**Avis délibéré sur le projet
d'installation d'une 4^e ligne de production de polyéthylène téréphthalate
(PET) recyclé
à Messein (54)**
porté par la société ALOXE SAS FRANCE

n°MRAe 2024APGE114

| Objet de la demande | Demande d'autorisation environnementale portant sur la création d'une 4 ^e ligne de production de PET recyclé |

Figure 8 : Cartographie des effets thermiques

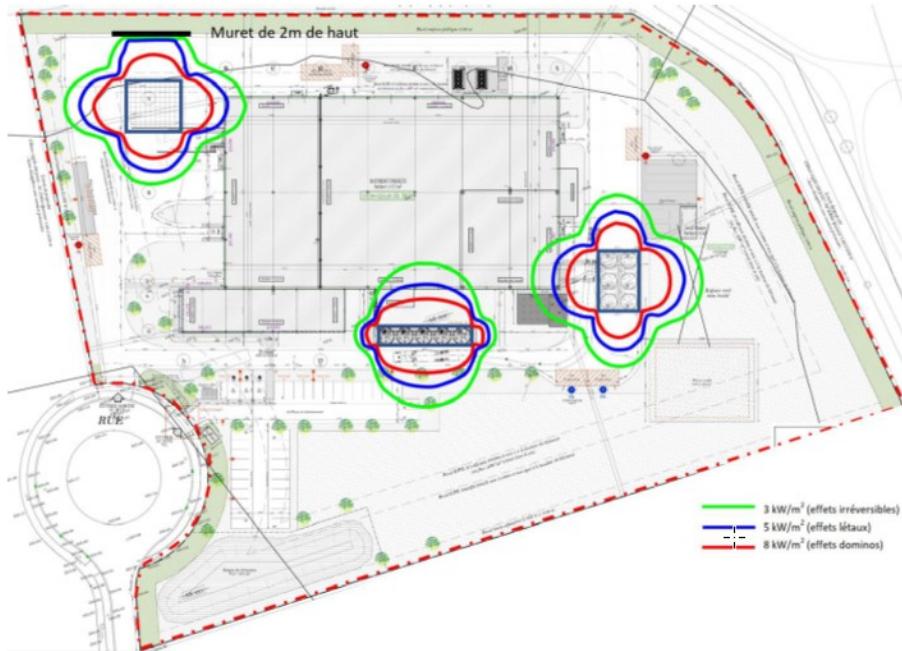
L'Ae constate que les effets thermiques en cas d'incendie au droit du hall de stockage ne sont pas cartographiés ; la note de calcul FLUMilog (hall de stockage) est néanmoins annexée au dossier d'étude de dangers et les distances d'effets sont indiquées dans un tableau.
